# RÜCKRUFMITTEILUNG

## Cannondale Mountainbikes der Jahre 2011-2015 mit einteiligem, integrierten (OPI)-Vorbau

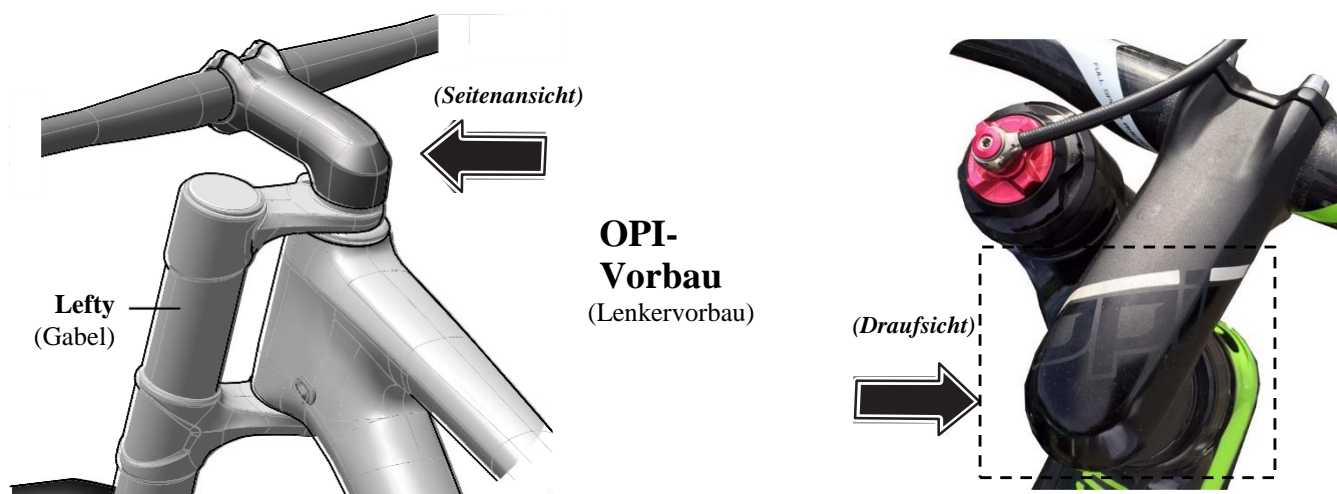
Der Rückruf betrifft den OPI-Gabelschaft. Die Komponente befindet sich im Innern des Steuerrohrs und ist nicht sichtbar. Die Lefty-Gabel und der OPI-Vorbau WERDEN NICHT zurückgerufen.

- OPI-Vorbauten sind mit dem „OPI“-Logo in schwarz mit einem weißen Streifen darüber gekennzeichnet. OPI-Lenkervorbauten sehen glatt aus und sind am Gabelschaft abgerundet.
- OPI-Vorbauten haben keine Vorbauschrauben, nur 4 schrauben am Lenker. Anhand der Abbildung oben können sie ein vom Rückruf betroffenes Fahrrad identifizieren.

Von diesem Rückruf betroffene OPI-Gabelschäfte haben einer verringerte Lebensdauer, was dazu führen kann, dass die Gabelklemmen oder Schrauben mit der Zeit brechen. Falls dies passiert, könnte ein Fahrer die Kontrolle verlieren und einen Unfall erleiden.

**Kunden mit einem Fahrrad mit einem OPI-Vorbau sollten den nächstgelegenen autorisierten Cannondale-Händler kontaktieren.** Die Händler werden den OPI-Vorbau und die Gabel des Fahrrads auf Beschädigungen untersuchen und den OPI-Vorbau mit einer Verstärkung ausstatten sowie neue Lefty-Klemmbolzen installieren.
